Opinia Nr 006613

z wyników przeprowadzonych oględzin - ekspertyzy urządzeń grzewczo-kominowych

w budynku przy ul. Armii Krajowej nr 33/3A w Wałbrzychu
dotycząca urządzeń grzewczo-kominowych używanych przez B.O.K. Stawy-Zdrój
"Stary Zdrój" Wałbrzych

SKIC ORIENTACYJNY

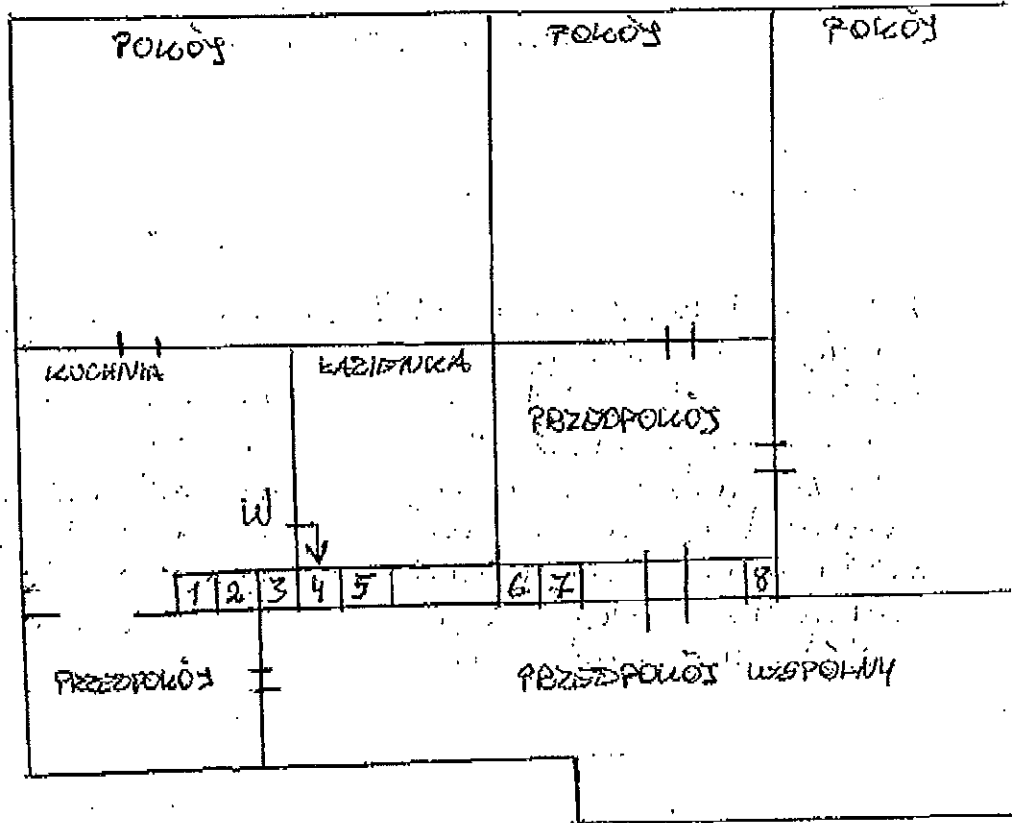
1. Przewód kominowy nr 4 można przeznaczyć do podłączenia wentylacji kuchni
2. Istniejąca wentylacja łazienki prawidłowo podłączona do przewodu nr 5, który należy wypuścić ponad dach zgodnie z obowiązującymi przepisami (obecnie przewód umieszczony kończy się w ościeżnicy)
3. Dla prawidłowego funkcjonowania urządzeń kominowych zapewnić należy napływ powietrza z zewnątrz poprzez urządzenia nawiewowe

Inne uwagi: wentylacje wyciągowe pokoju i przedpokojów zlikwidować
